Znak sprawy: **IRŚ.271.1.7.2024**

Dotyczy: postępowania prowadzonego w trybie podstawowym na podstawie art. 275 pkt. 1 pn.: „**Modernizacja oświetlenia w Gminie Przedbórz**”.

PYTANIA, ODPOWIEDZI, WYJAŚNIENIA

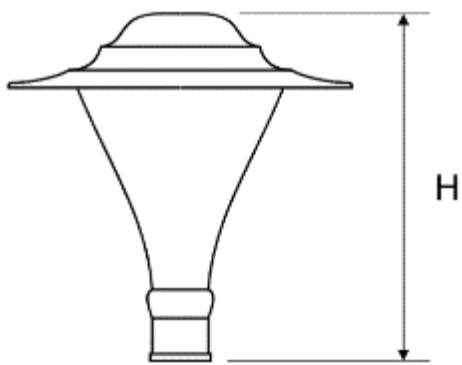
Pytanie nr 2:

Prosimy o wskazanie tolerancji dla wymiarów wymaganych opraw

Tolerancja wymiarów $\pm 10\%$.

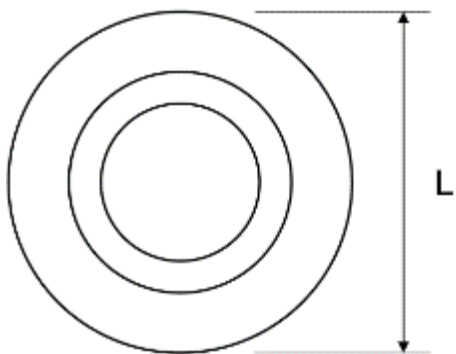
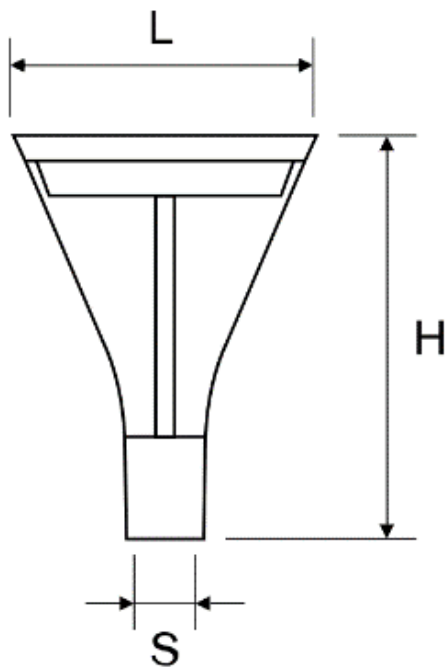
Prosimy o potwierdzenie czy Zamawiający zaakceptuje oprawy o następujących sylwetkach i wymiarach do instalacji w obrębie zalewu w Przedborzu :

L: 561 mm ;
H : 570 mm
Waga: 6,15 kg

L : 360 mm
H : 482 mm
Waga : 4,4 kg

Tolerancja $\pm 10\%$ wymiarów oraz waga max. 6kg zatem brak akceptacji.

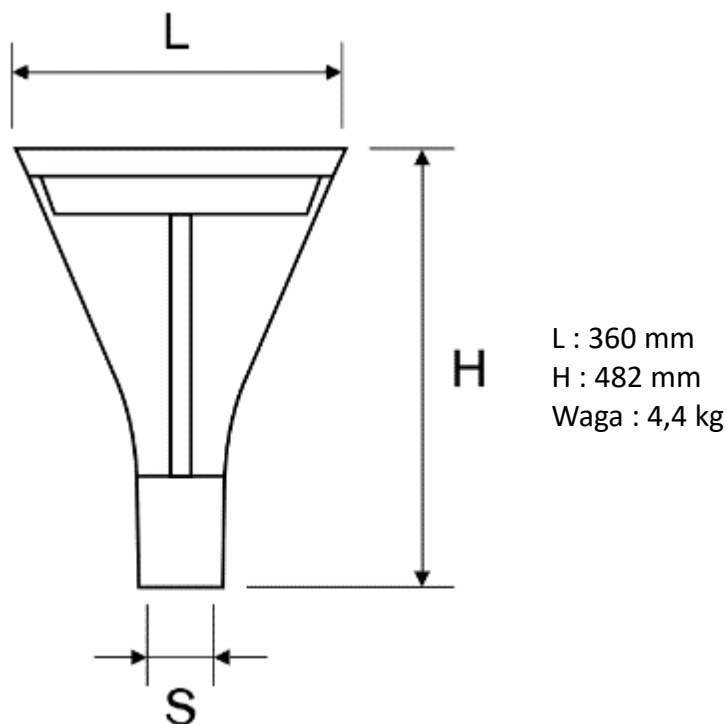
Prosimy o potwierdzenie czy Zamawiający zaakceptuje oprawę o następujących sylwetkach i wymiarach do instalacji w obrębie w obrębie skweru w Górach Mokrych:

Akceptujemy proponowane rozwiązanie, jednakże za dostosowanie sposobu montażu oprawy do istn. słupów odpowiada Wykonawca.
